GIMSØYA _ INNSPILL TIL PLANFORSLAG RENOVASJON

Dato: 18.05.2022
 Sted: TEAMS
 Til stede: ReMidt: Fredrik Viem Oustad
 YME arkitekter: Mette Omre, Ida Roos

GIMSØYA B4-B8

Bildetekst: De tre hovedveiene inn i prosjektet plassert i felt B4, B5 og B6 er illustrert med mørkegrå.

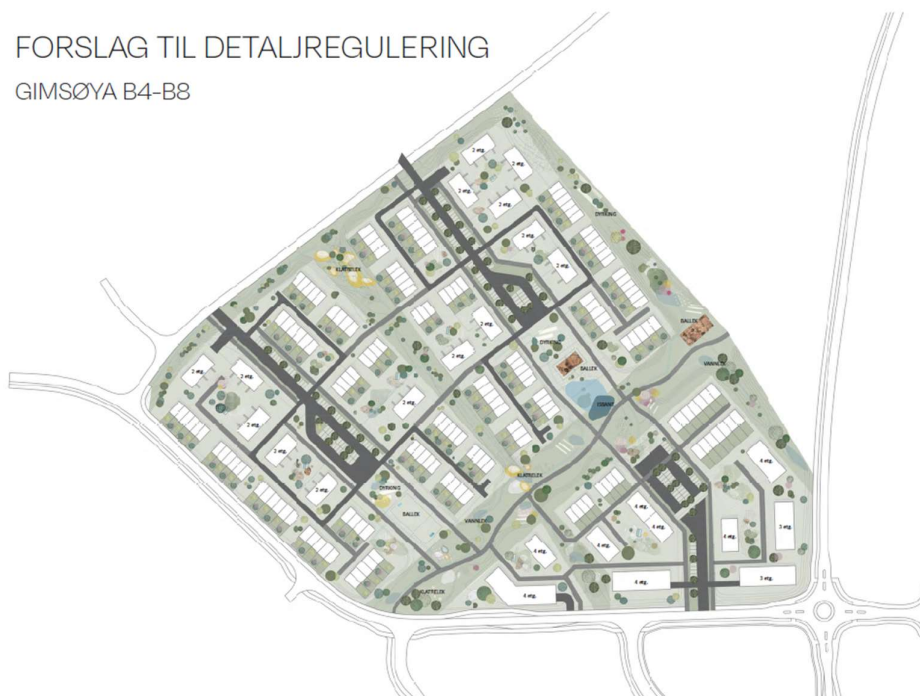
For felt B4 og B5 er det krav i overordnet plan om nedgravd avfallsløsning. ReMidt informerer om at de kommer til å anbefale Melhus Kommune om å gå bort fra den bestemmelsen, og anbefaler at renovasjonsløsning for de to feltene løses med overflatecontainere. Dette grunnet typen av bolig; rekkehus og mindre flermannsboliger. YME ønsker å anbefale at renovasjonsløsningen i B4 og B5 allikevel utføres med nedgravd løsning, med hensyn til estetikk og tilgjengelighetstilpasning.

Avstandskrav fra ReMidt er maks 100 meter til renovasjonspunkt fra boligen. Det er ønskelig å samle containerne til færrest antall renovasjonspunkt.

Det ble i møtet foretatt en rask beregning på avfallsmengde. Familieboliger genererer generelt mere avfall. For hele felt B4 vil det sannsynligvis trenges 13 containere på hjul. Disse har ca mål 1.80 x 1.50 meter. Felt B5 vil trenge det samme, kanskje noen ekstra.

I felt B6-B8 er det foreslått et større antall boenheter i blokk, noe som muliggjør for nedgravde løsninger. Det vil totalt trenges ca 18 nedgravde containere i området. Også her er det ønskelig å samle containere til færrest mulig punkt. YME tar en vurdering på om det er hensiktsmessig å la boende i felt B7 gå til nedkast langs adkomstvei i felt B6, noe som er innenfor avstandskrav om maks 100 meter.

YME lager et forslag på en mere samlet plassering av renovasjonspunkt og markerer hvor mange enheter som sokner til hvert punkt. Etter det kommer ReMidt med utkast til antall containere på de forskjellige punktene. Forslag legges ved dette referatet.

For å muliggjøre utbygging i flere trinn foreslår YME at det settes av plass til et eget renovasjonspunkt i B7, se vedlagt situasjonsplan.
